Comment aborder le problème de la réglementation de l'extraction du méthane du lac Kivu

Michel Halbwachs – Data Environnement – le 17 novembre 2011

Exploitation optimale de la ressource en méthane du lac Kivu

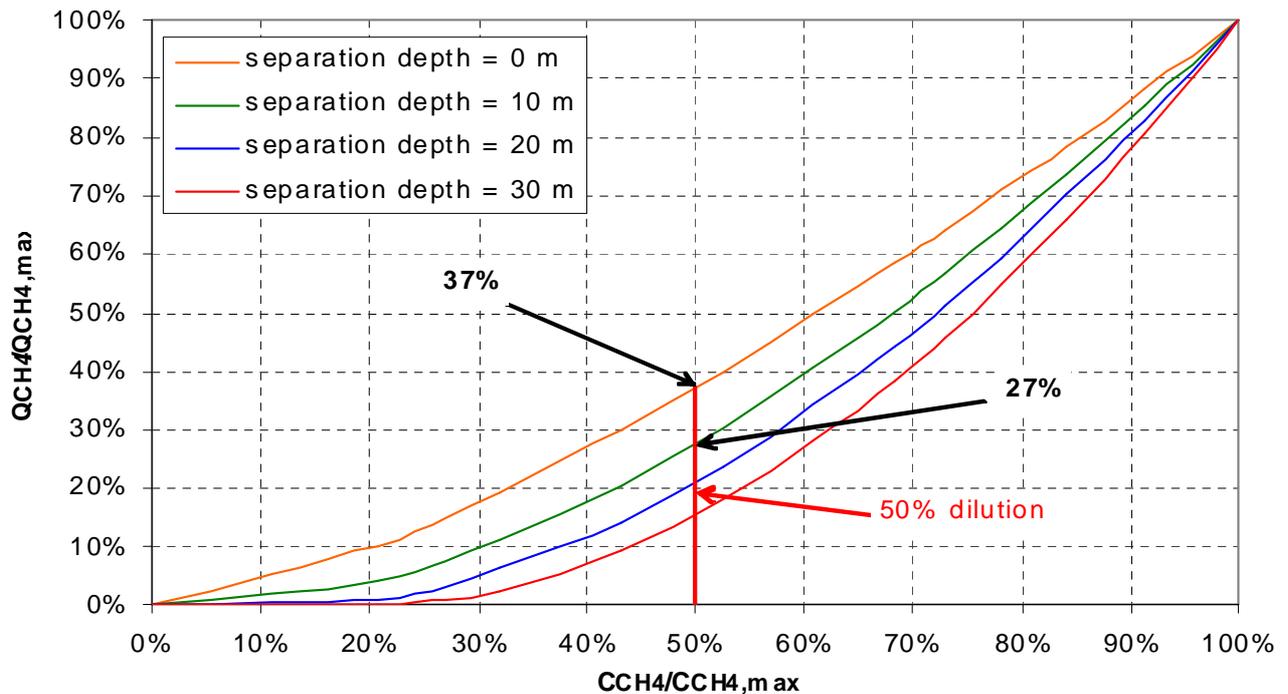
Sur le plan quantitatif, on a porté ci-dessous

- en abscisse la concentration en méthane au cours de la dilution, normalisée par rapport à la concentration d'origine,
- en ordonnée le débit de méthane produit au cours de la dilution, normalisé par rapport au débit d'origine.

Prenons le cas d'un dispositif d'extraction dont le séparateur est situé à 20 m de profondeur, compromis entre la perte en méthane et un taux de vide acceptable (courbe en bleu).

Lorsque le quart de la ressource est exploité (volume d'eau rejeté égal au quart du volume total d'eau de la ressource), l'efficacité d'extraction d'une station se retrouve diminuée de 45 %, soit près de moitié.

Lorsque la moitié de la ressource est exploitée (volume d'eau rejeté égal à la moitié du volume total d'eau de la ressource), l'efficacité d'extraction d'une station se retrouve diminuée par un facteur 5, soit à 20% de son débit en méthane initial.

- lorsque le quart de la ressource a été exploitée, le débit des stations d'extraction sera ramené à 55 % du débit initial.
- lorsque la moitié de la ressource a été exploitée, le débit des stations d'extraction sera ramené à 20 % du débit initial.

En suivant les recommandations préconisées dans les MPs, nous avons évalué à 200 MW_{el} la puissance exploitable de la ressource durant 50 ans. Compte tenu du phénomène de dilution causé par le rejet des eaux dégazées dans la ressource, seule une proportion entre 20 % et 55 % de cette puissance sera accessible (avec les inconvénients déjà mentionnés d'une exploitation dont le débit va décroître dans le temps).
